Aktualisierter SAF Zweiseitenlift für die INTRA Baureihe mit Aluminium Halteböcken

Die Umstellung von dem bisherigen Lift mit Nummer 03 027 1244 01 auf den neuen Lift mit Nummer 03 027 1280 01 erfolgt zum Ende des Q1-2017.

Wird: 03 027 1280 01

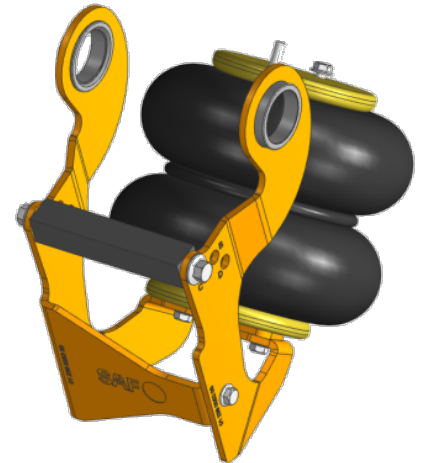
Nach der Umstellung des Zweiseitenlifts für Stahl Halteböcke wird nun die Version für Aluminium Halteböcke angepasst, um die Montage wesentlich zu erleichtern.

- Kein Lösen der Federlagerverschraubung bei der Montage
- Kein Umstellen auf die längere Federlagerschraube
- Verringerung der Montagezeit durch klappbares Seitenteil.

Aus: 03 027 1244 01

- Das Gewicht konnte um 3 kg auf jetzt 22 kg pro Achse reduziert werden
- Hohe Korrosionsbeständigkeit durch KTL Beschichtung (504h Salzsprühnebelprüfungen).
- Die Liftarme sind überlackierbar.

Darstellung 03 027 1280 01 – „ausgeklappt“

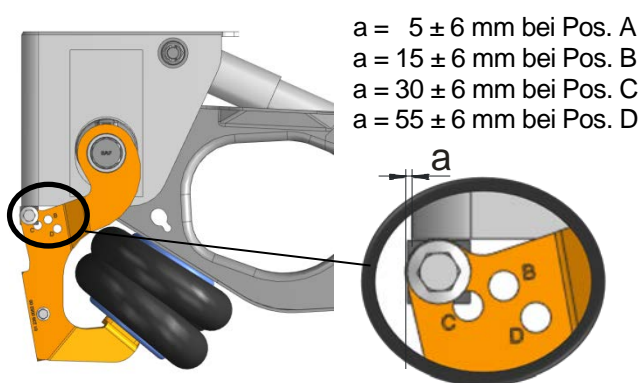
Je nach Bauhöhe kann der Lift eingestellt werden und deckt so **jede Standard Baureihe der SAF INTRA Familie** ab. Mehrere Abstützpositionen des Liftarms können genutzt werden. Die Zuordnung von der Baureihe (Kombination von Haltebock / Luftfederbock und Luftfederbalg) zur Abstützposition finden Sie in der Einbauanleitung und im [Konstruktionshandbuch](#).

Der notwendige Vorbau (a) des Liftarms zum Haltebock je nach Abstützposition ist zu beachten
